OFICIO ELECTRÓNICO

ORD. N° : 2864
ANT. : ORD SEREMI MINVU N° 1486 DE FECHA 10.12.2024, QUE ENVÍA INGRESO 2 DE LA LICITACIÓN 6489-10-LQ22
MAT. : ENVÍA OBSERVACIONES AL INGRESO 2, ETAPA 5B, LICITACIÓN 649-10-LQ22 CONSULTORÍA DE ESTUDIO, DIAGNÓSTICO Y ELABORACIÓN DE PLAN MAESTRO Y DESARROLLO DE PROYECTOS DEL PLAN DE GESTIÓN DE OBRAS, PROGRAMA RECUPERACIÓN DE BARRIOS, BARRIO COSTA NORTE, COMUNA DE TOCOPILLA, Y LINEAMIENTOS 2025.
ADJ. :

SERVIU Región de Antofagasta	LP N° XX/2024 :	"PROYECTO DE MEJORAMIENTO DE PLATABANDA Y FACILIDADES PEATONALES CALLE ALEXIS SANCHEZ, TOCOPILLA"		
	REVISOR :	CLAUDIO YÁÑEZ CARO	ESPECIALIDAD:	ARQ
 Ministerio de Vivienda y Urbanismo	CONSULTORA :	QUEZADA ARQTOS CONSULTORES.	ETAPA:	INGRESO:
	PROGRAMA :	QUIERO MI BARRIO - SEREMI		
ANEXO OBSERVACIONES

A continuación, se adjuntan observaciones levantadas con ocasión de la revisión y análisis del ingreso de la etapa final de la "Consultoría de Estudio, Diagnostico y Desarrollo de Proyectos del Plan de Gestión de Obras, Barrio Costa Norte, comuna de Tocopilla".

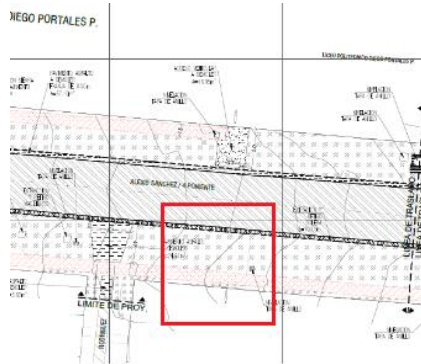
9. Considerar que los estacionamientos deben tener pendiente inversa a la existente en la calzada adyacente, de manera que no se genere acumulación de agua y hacer escurrir hasta la llegada a los sumideros. Se solicita perfil tipo que indique que posee bombeo inverso.
10. En calle Ignacio Carrera Pinto se proyecta solerillas en lugar de soleras tipo A, corregir.

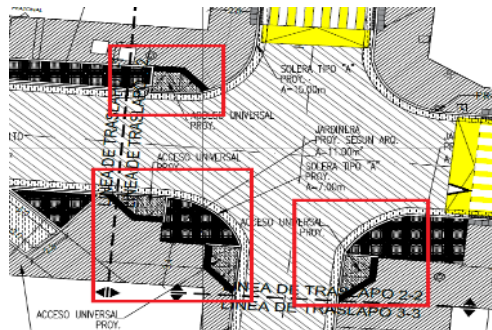
11. Considerar la demolición de acera en todas las áreas donde se proyectarán nuevos accesos vehiculares.

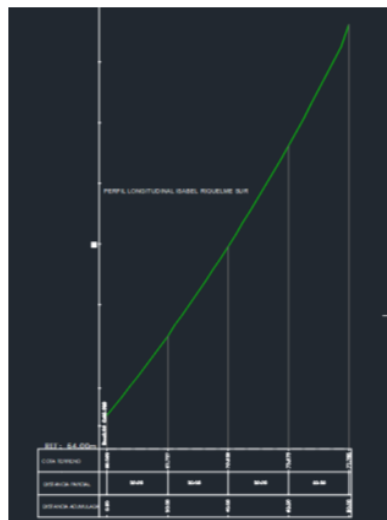
- Falta las Monografías de todos los PRs.

Perfil Longitudinal

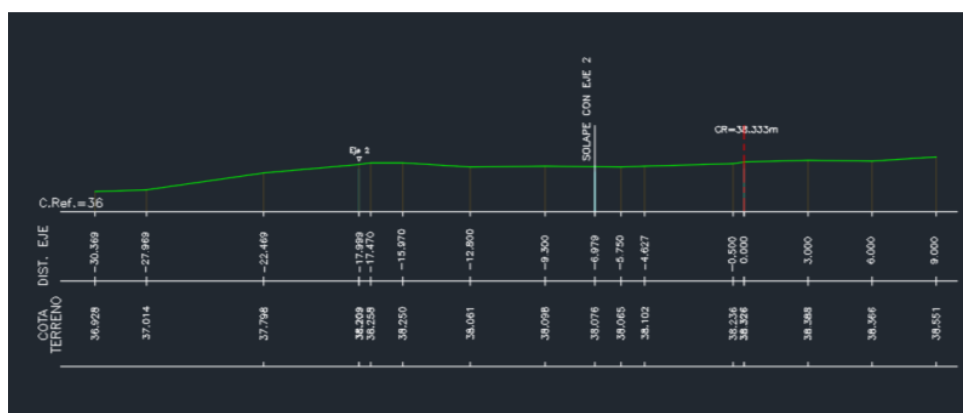
- No figuran las cámaras de alcantarillado existentes.
Resp Serviú: Cumple.
- En el cuadro de PRs debe estar especificado las coordenadas UTM y Topográfica.
Resp Serviú: No cumple, deben ser consideradas las dos coordenadas en el cuadro.
- Las Cotas deben estar referidas al nivel Medio del Mar.
Resp Serviú: Cumple.
- El Certificado del IGM debe estar en el informe, no en el plano.
Resp Serviú: Cumple.
- En el plano se encuentran figuras que se especifica en la simbología.
Resp Serviú: Cumple.
- Faltan Perfiles longitudinales y transversales.
Resp Serviú: Cumple sólo con el Perfil Longitudinal, sin embargo, falta los transversales.
El Perfil Longitudinal debe retirarse del Plano y ubicarlo en un plano aparte correspondiente a perfiles.

- En el Perfil longitudinal falta las distancias y cotas de todas las calles que se interceptan.
- La simbología y el plano de ubicación debe estar ubicado debajo de la viñeta.
